RELAZIONE TAVOLO TECNICO (criticità, bag ed oltre...)

1 ELEMENTI DI MIGLIORAMENTO/CRITICITA' GESTIONE/FUNZIONALE/INTERFACCIA

C.14

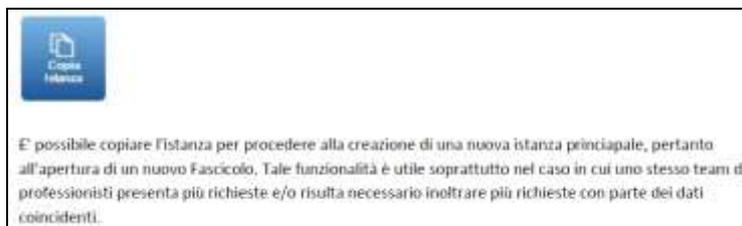
Quindi dalla C.14 posso aggiungere l'opera che però è un nuovo fascicolo .

Quindi nessun fascicolo si può aggiungere. **Ovviamente è consigliato in modo vivissimo separare sempre le opere per tutti i casi!**

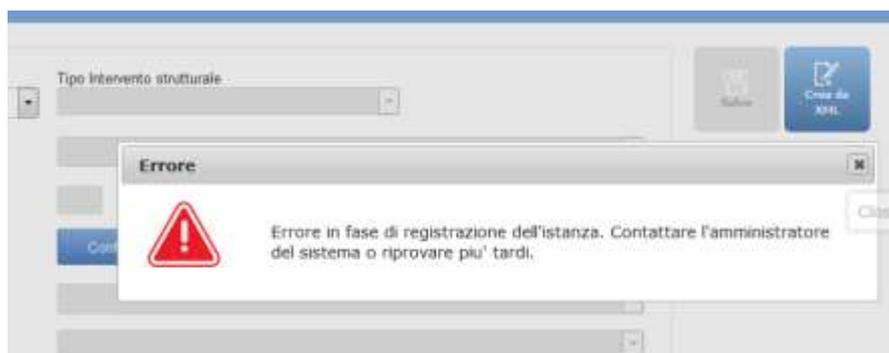
Alla luce di ciò, ci si chiede cosa significa a pag. 34 del manuale

Le più richieste però devono avere stessa quota altimetrica, stessa tipologia di opera, stessa classe, stesso Uso ... in pratica se vi piace avere due opere identiche!

Quindi aggravio per l'utente progettista! Che deve imputare molti più dati di prima (Sie-rc). Inoltre non è chiaro come il fascicolo figlio debba essere completato nella parte generale e strutturale, perchè spesso il risultato è

C.14.2

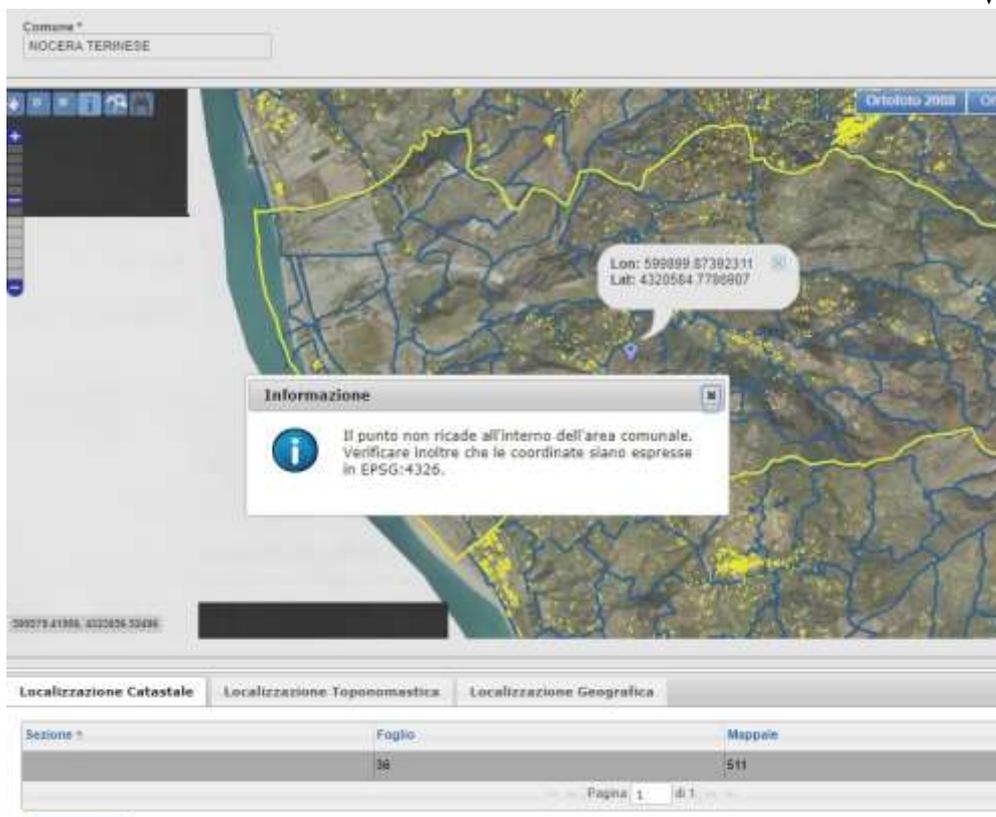
Non è dato capire quali sono i casi si ed i casi no!

Resta sicuramente valida la considerazione che non è bene legare la pratiche ma bisogna chiare un concetto si "legame istruttorio" che dice solo che un opera e connesse solo ai fini logistici di istruttoria ma non si precludono a vicenda, da un "legame funzionale" ossia se una pratica è bocciata anche la figlia o madre rimane bocciata. DEVE ESSERE CHIARITO SENZA DUBBI INTERPRETATIVI.

C.12

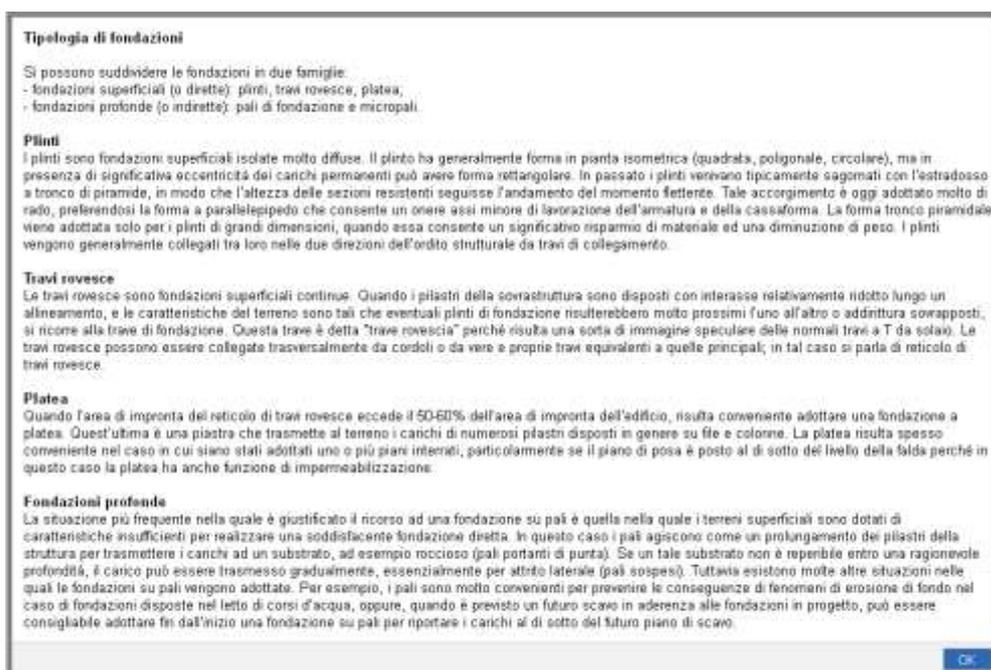
Azzerando completamente quanto detto e previsto nella FAQ 1.3 (si nota che già a ottobre 2016 si era segnalata la problematica!)

Ad oggi (14/07/17) con pratica inserita ambito "edifici" ci troviamo in ponti et gallerie!

2.14 "Indice di prestazionalità statica" per interventi locali

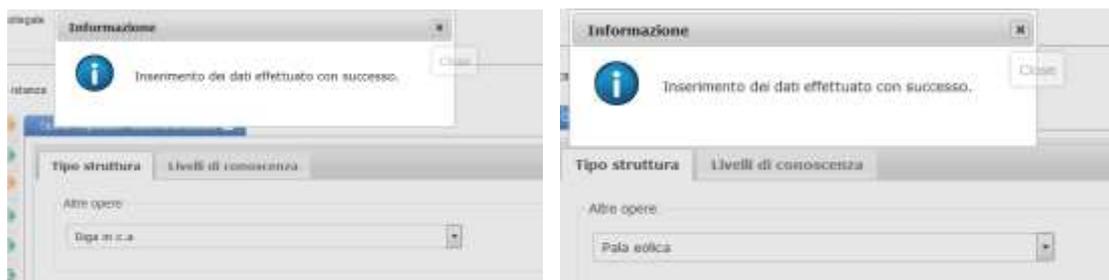
Ragionando sullo stato di progetto con quello di fatto sarà inteso un miglioramento locale o un non peggioramento di resistenza.

Si tratta quindi di un confronto tra i valori ricavati per l'ante operam ed il post operam, e non un confronto tra il valore ricavato per l'ante operam e la domanda richiesta all'elemento allo stato di fatto, nonché un confronto tra il valore ricavato per il post operam e la domanda richiesta all'elemento allo stato di progetto.

Servono dunque ulteriori indicazioni su come ricavare e/o definire quegli "indici di prestazione statica" (che non hanno alcun riferimento normativo!) per lo stato di fatto e di progetto). La manualistica DEVE definire in **modo univoco** le modalità procedurali per tirare fuori dei numeri che definiscano ciò che è richiesto in tutte le tipologie di opere (c.a, muratura, acciaio, legno) e i sotto casi previsti come intervento locale nelle NTC 08 Cap. 8.

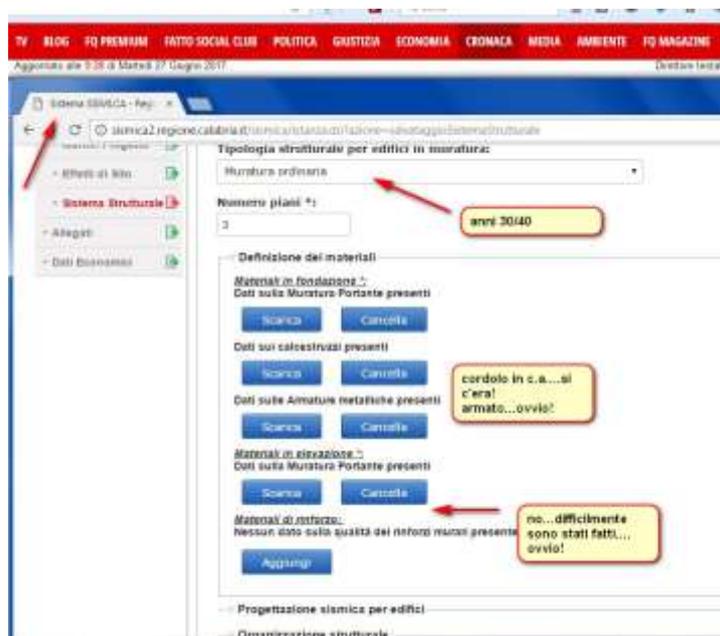
Enorme confusione si riscontra negli edifici in muratura, il sistema è stato collaudato con la "fassssativa" necessità di un cordolo in cemento armato in fondazione

La pratica non veniva accettata se no con la presenza di cls e ferro nel cordolo in fondazione. Chissà che il collaudatore/sviluppatore conosca un po' la tipologia delle murature esistenti! Ogni modo pur negando in prima battuta l'evidenza si è arrivati a correzione ma di fatto negando per circa 5 mesi la protocollazione di edifici esistenti ed interventi su di essi quali miglioramenti e/o adeguamenti.

2.17 MANGIA MARCHE DA BOLLO

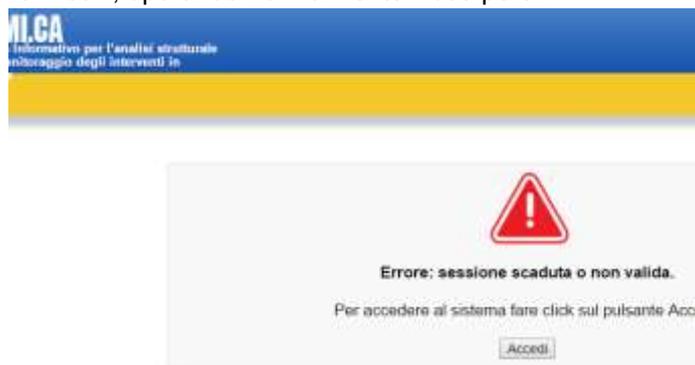
L'istruttoria della pratica può generare, anzi quasi sempre, una istanza di integrazione e/o rettifica che nella sua chiusura non dovrebbe richiedere più la validazione della marca da bollo in quanto di fatto si tratta di mera "correzione" e non nuova pratica, questa segnalazione è caduta sempre nel buio!

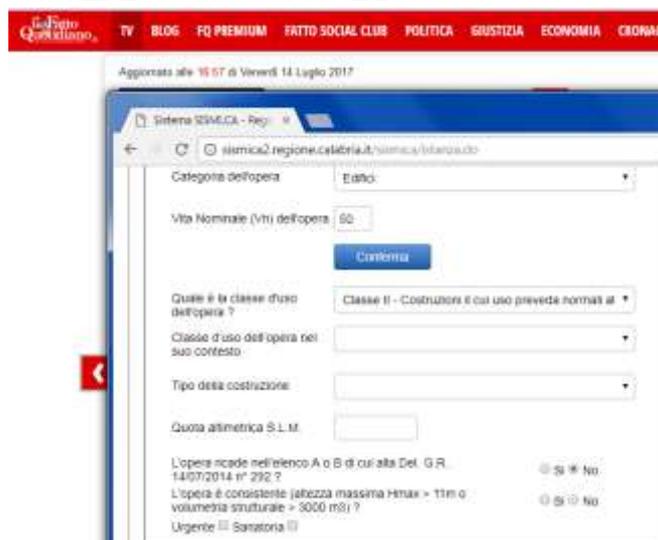
Ad oggi tranne i madornali BAG che non dovevano esserci in quanto procedura collaudata e certificata il sistema non ha avuto semplificazioni, è rimasto identicamente uguale vedasi come ad oggi si richiede la vecchia clusola del deposito/autorizzazione morta al 31/12/2016.

Oppure errori del genere su pratiche già in stato avanzato di inserimento!
